**CITTÀ DI  
GIUSSANO**

## **VARIANTE PUNTUALE AGLI ATTI DEL PGT PER L'AMBITO DI TRASFORMAZIONE TR7**

**Proposta di controdeduzione alle  
osservazioni alla Variante, ai pareri degli  
enti competenti.**

Emissione documento: 20 marzo 2017 – **Revisione n. 11, 15 maggio 2017**

Corpi di fabbrica individuati nel  
Catasto Teresiano, 1722<sup>7</sup>

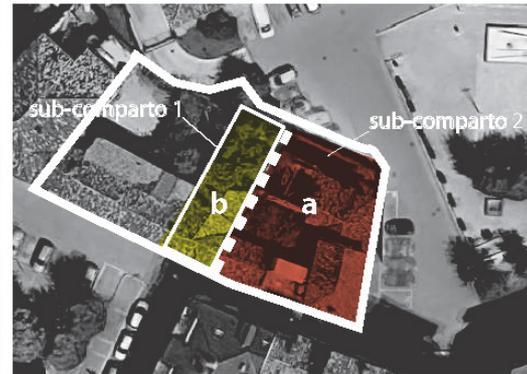
L'Osservante chiede di inserire, nella relativa scheda d'ambito, puntualmente individuata a pag. 32 della Relazione, il presente inciso *"il corpo di fabbrica ricadente nell'originario impianto del Caseggiato Colonico – identificato con tratteggio nero – dovrà essere sottoposto ad interventi di restauro e risanamento"*

L'Amministrazione comunale, facendo riferimento al testo descrittivo del Decreto della Soprintendenza relativo al caseggiato Mazenta che segnala come permanenza storica – architettonica il corpo di fabbrica (nord-sud) della corte privata risalente al Catasto teresiano<sup>12</sup>, in attuazione agli obiettivi del PTC vigente (ob. 5.3) e della presente Variante puntuale, propone esclusivamente per questa porzione di fabbricato della corte privata (sub- comparto 1) il restauro e risanamento conservativo come modalità di intervento edilizio rivolta a conservare l'organismo edilizio e ad assicurarne la funzionalità nel rispetto degli elementi tipologici, formali e strutturali dell'edificio. Pertanto, l'AC propone di integrare la scheda d'Ambito del TR7 come segue:

#### *PROPOSTA DI MODIFICA ESTRATTO TESTO SCHEDA AT (TR7) ADOTTATA*

Ristrutturazione edilizia con possibilità di demolizione e ricostruzione.

**Restauro e risanamento conservativo per il solo corpo di fabbrica, orientato nord-sud, confinante con il Caseggiato colonico sottoposto a tutela per il quale si opererà tramite restauro conservativo (Sub –comparto 2).**

**a** - Restauro e risanamento conservativo  
(Dec. di ricons. interesse storico 24/10/2016);  
**b** - Restauro e risanamento conservativo.<sup>7</sup>
